Supporto Tecnico all'Osservatorio Ambientale del Nodo AV di Firenze

SINTESI DELL'ATTIVITÀ PRIMO SEMESTRE 2016 E SINTESI DELLE PRINCIPALI TEMATICHE AMBIENTALI AFFRONTATE

SINTESI DELL'ATTIVITÀ EFFETTUATA NEL PRIMO SEMESTRE 2016 E SINTESI DELLE PRINCIPALI TEMATICHE AMBIENTALI AFFRONTATE

Confronto misure post-operam con limiti normativi, misure AO e simulazioni PAC, per il periodo notturno (valori in dB per le misure notturne)

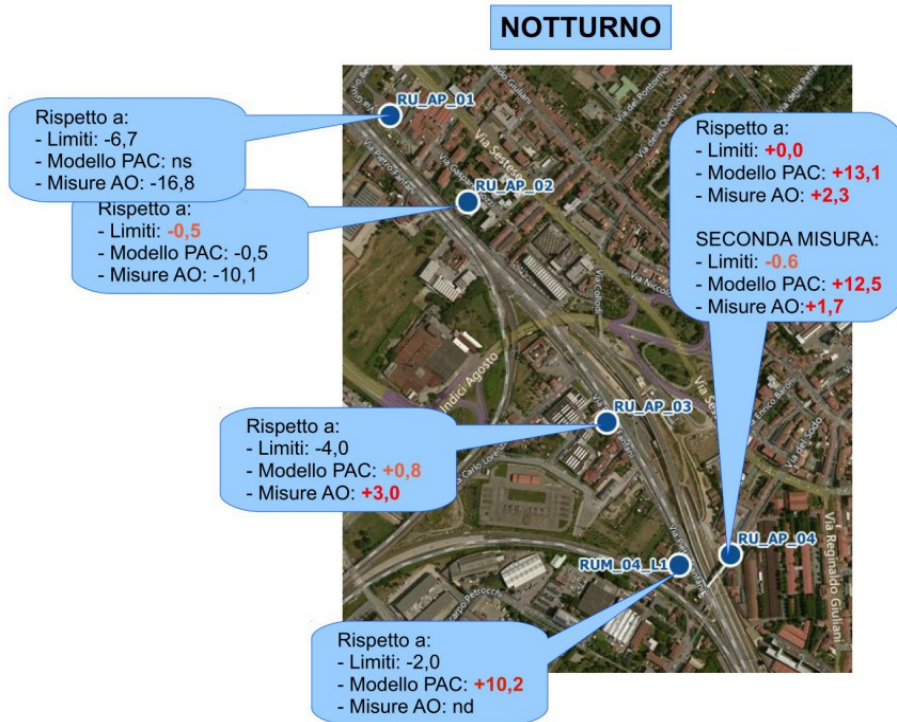
In merito a quanto risultante dalle misure nel complesso eseguite ARPAT ha evidenziato in particolare che:

- nella zona posta più a nord dello Scavalco si ha un recettore in una situazione di sostanziale rispetto delle previsioni di progetto e con un deciso miglioramento rispetto all'Ante Operam (circa -10 dB), anche se, a causa dell'incertezza strumentale, non si ha piena certezza del rispetto del limite normativo;
- nella zona centro-sud, si ha un peggioramento rispetto alla situazione ante operam di circa 3 dB, coerente con le previsioni di progetto ed in una situazione di rispetto dei limiti normativi;
- nella zona a sud dell'opera si ha invece un peggioramento intorno ai 3 dB, a fronte delle simulazioni progettuali che invece prevedevano un miglioramento di circa 10 dB; tale peggioramento porta i livelli misurati a valori tali da non avere certezza del rispetto dei limiti, in particolare in periodo notturno.

È stato pertanto ribadita da ARPAT la necessità di integrare il sistema delle mitigazioni per conseguire una più significativa riduzione del rumore ferroviario, soprattutto nella zona sud.

Curve isopiezometriche dicembre 2015.

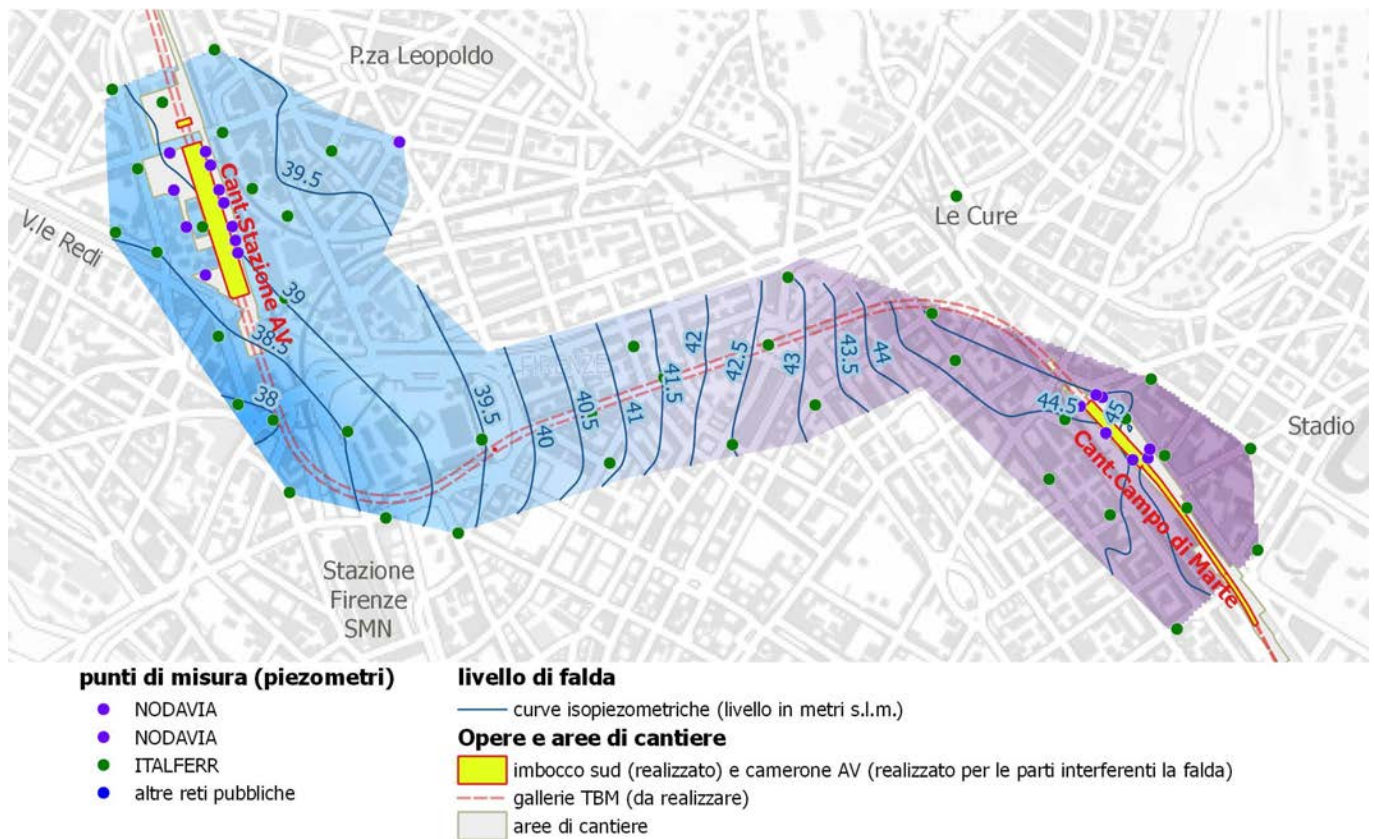
Infine, le ricostruzioni dell'andamento della superficie della falda (curve isopiezometriche), effettuate da ARPAT a fini di verifica generale, nelle configurazioni di aprile, agosto e dicembre, hanno suggerito:

- che Italferr dovrebbe rivalutare la significatività di due piezometri, e proporre i necessari correttivi;
- che risultano delle incongruenze dei dati nella zona del pozzo di monte 2 di Campo di Marte, probabilmente semplicemente in relazione ai punti di riferimento delle misure di soggiacenza;
